监理检查记录表

工程名称：安川电机（沈阳）有限公司 2842.4kWp 屋顶分布式光伏电站项目

编号：JXM13-ACDJ-003

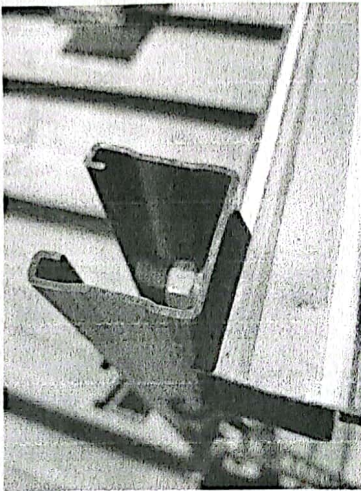
施工单位	浙江西子联合工程有限公司	监理单位	常州正衡电力工程监理有限公司
检查时间	2023. 9.13	检查地点	2#屋面
检查类型	☒ 巡视 ☐ 定期 ☐ 专项		
施工及检查情况简述	2 期屋面组件安装，检查施工质量		
存在问题	1、安全护栏支架切割口未做防腐，已开始锈蚀。 		
整改要求	检查现场支架切割部位，刷漆做防腐，另外需要加封堵帽。		
检查人	南生霖	施工项目部 签收人/日期	罗伯文
整改情况	已整改 整改负责人：罗伯文 日期：2023. 9.13		
复查意见	复查人：南生霖 日期：2023. 9.13
